LOGTN1A/10/2	تاریخ: ۱۳۹۶/۰۶/۲۷
صفحه ۲ از ۲	شماره: ۴۹
نوع خودرو: تندر ۹۰ - پارس تندر

موضوع: دستورالعمل فراخوان نوسان دور موتور در دور آرام

موضوع: دستورالعمل فراخوان نوسان دور موتور در دور آرام

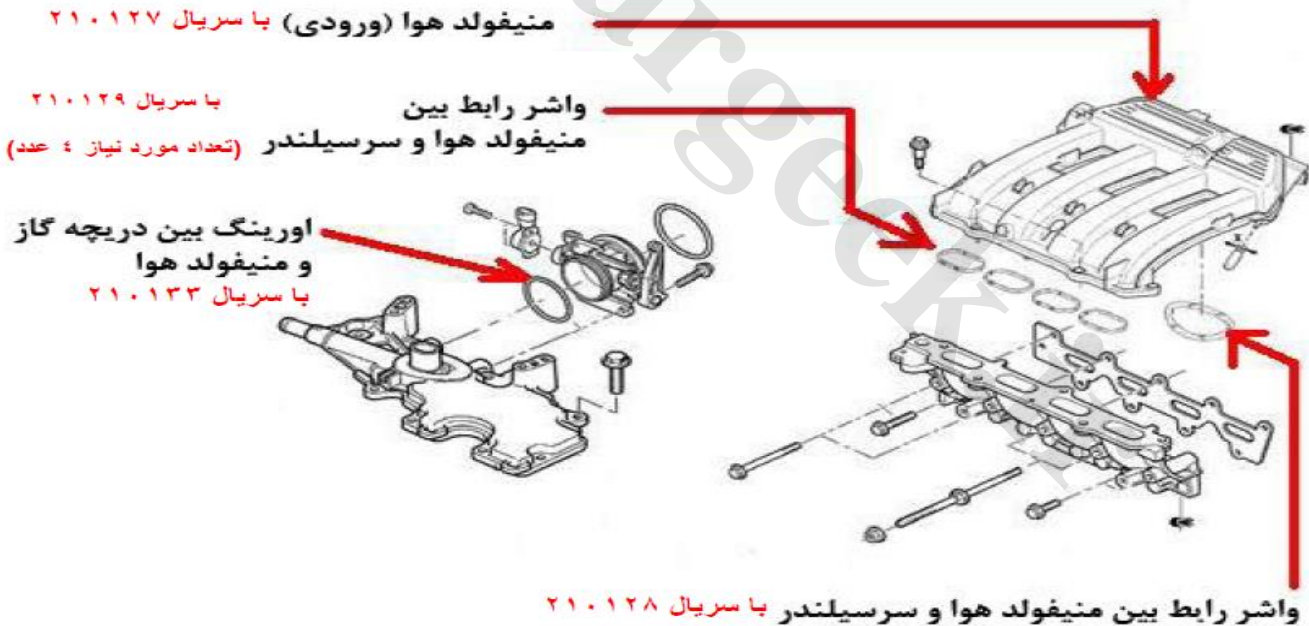
- ۱- در صورت نیاز به تعویض منیفولد هوا، تعویض تمامی واشرهای رابط بین این قطعه و سرسیلندر و همچنین اورینگ بین منیفولد و دریچه گاز الزامی است (مطابق تصویر صفحه بعد).
